## OPOZORILO:

Pri sklopkah s trdno povezavo potisnega ležaja je bilo optimirano izklapljanje in krožnikasta vzmet. S tem so preprečene možne poškodbe pri prevozu in napake pri manipuliranju. To zadeva naslednje številke delov: **3483 ... .. 3488 ... ..**

Slika 2: šest vodilnih nastavkov

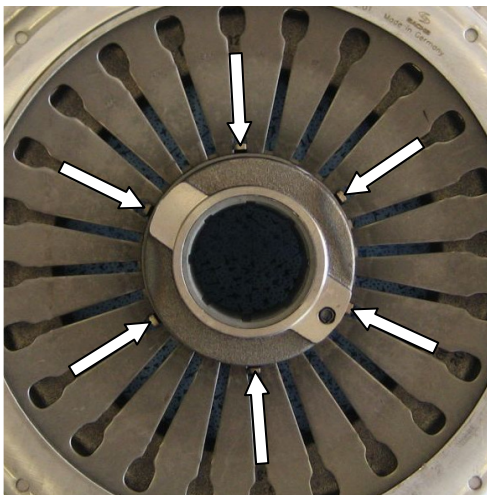
### Spremenjena povezava:

Na sliki 2 je prikazanih šest vodilnih nastavkov trdne povezave, prejšnje izvedbe so imele samo tri vodilne nastavke.

**Izvedbe SACHS omogočajo pri popravilu uporabo stare tlačne plošče z novo izklopno povezavo.**
